nr postępowania: **BZP.2712.1.2025.AP**

INFORMACJA NR 5 DLA WYKONAWCÓW

Dotyczy: postępowania na realizację zadania pod nazwą: **Budowa budynku Centrum Współpracy Polsko – Ukraińskiej z częścią dydaktyczną i biblioteką Wydziału Nauk Historycznych i Pedagogicznych Uniwersytetu Wrocławskiego przy ul. Kuźniczej 29b we Wrocławiu**

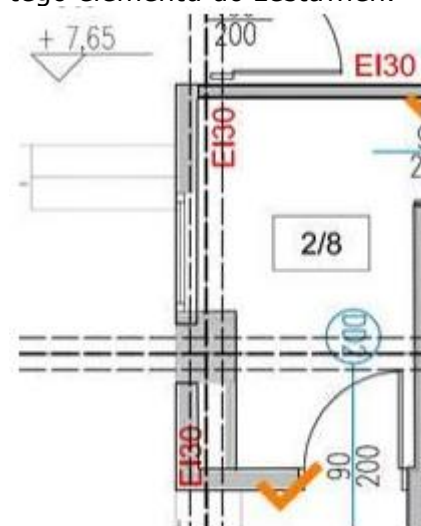
Proszę o udostępnienie projektu tymczasowej organizacji ruchu na czas realizacji zadania pod nazwą „Przebudowa i rozbudowa zespołu budynków Instytutu Historycznego Uniwersytetu Wrocławskiego przy ul. Szewskiej 49/ ul. Kuźnicznej 29a we Wrocławiu wraz z przyłączami” o którym mowa w decyzji Wydziału Inżynierii Miejskiej we Wrocławiu (nr WIM-ER-Z.7221.1565.2024.MMU z dnia 18 listopada 2024r.).

Proszę o udostępnienie projektu organizacji ruchu zastępczego i odbudowy nawierzchni pasa drogowego ul. Kuźnicznej i ul. Uniwersyteckiej na czas wykonania przyłączy elektrycznych i sanitarnych, o którym mowa w decyzji Zarządu Dróg i Utrzymania Miasta we Wrocławiu z dnia 12 listopada 202r. (sygnatura TUI.4110.1823.RPW.74997.118796.2024.AG).

W załączeniu Zamawiający przekazuje Projekt Wykonawczy. Projekt organizacji ruchu zastępczego z roku 2024 (załącznik nr 9 do niniejszej informacji). Obie przytoczone decyzje odnoszą się do tego samego projektu.

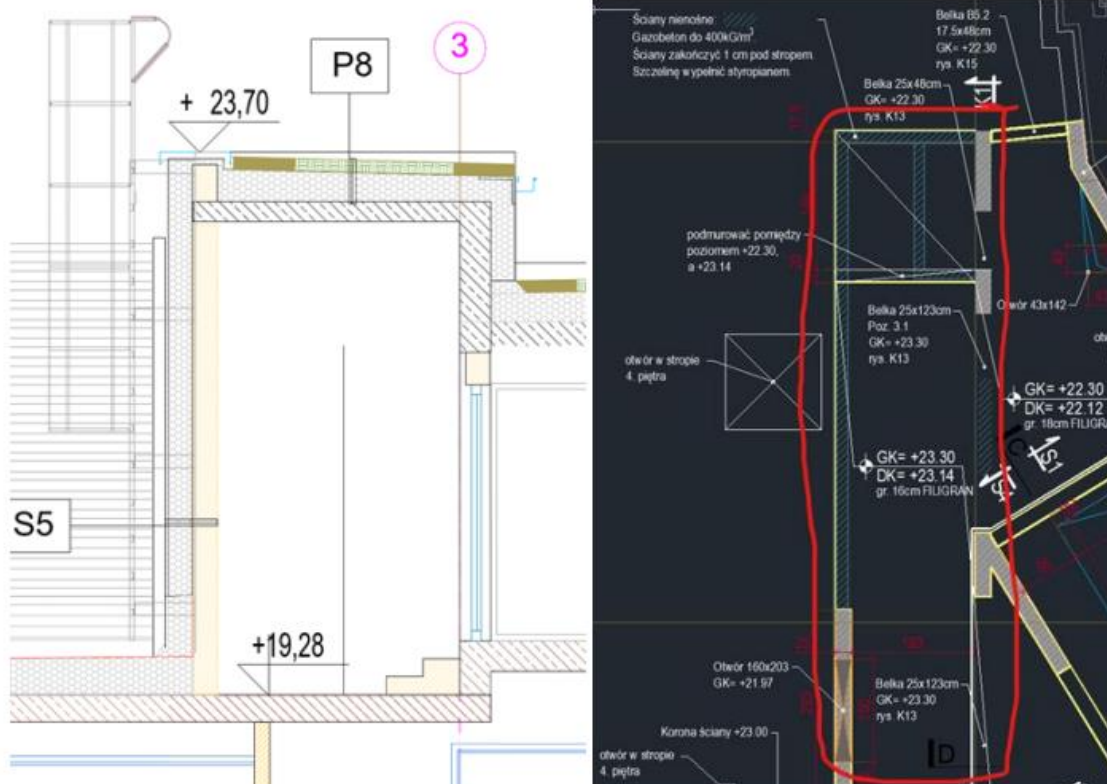
W jaki sposób ma być wymieniana grafika na tablicach informacyjnych? Opisany w dokumentacji sposób montażu tablic będzie to raczej utrudniał, przez co użytkowanie tablic będzie kłopotliwe i nieefektywne

Wymiana treści w tablicach informacyjnych będzie prowadził Zamawiający. Wykonawcy przyjmą do wyceny tablice opisane w ST.12 (załącznik nr 12 do niniejszej informacji).
